监 理 通 知 单

工程名称：六安航泰 0.8MW（安鑫体育）分布式屋顶光伏发电项目 编号：ZHLJ-AX-TZD-002

事由：施工存在问题相关事宜

（附图）

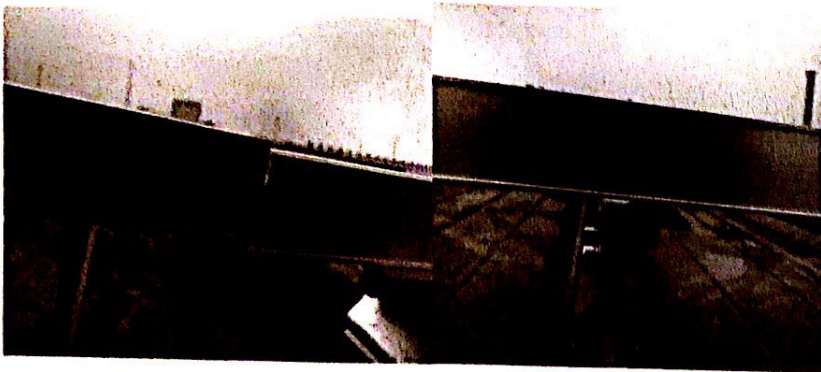
我方对光伏支架安装工序进行验收，现场发现 5#屋面 7#屋面支架存在问题：

- 1、光伏支架连接件未紧固；
- 2、光伏支架与夹具螺栓连接紧固力不足；
- 3、光伏支架滑动螺母有脱落现象；

现要求你方抓紧时间整改，整改完成后通知我监理方进行复验；
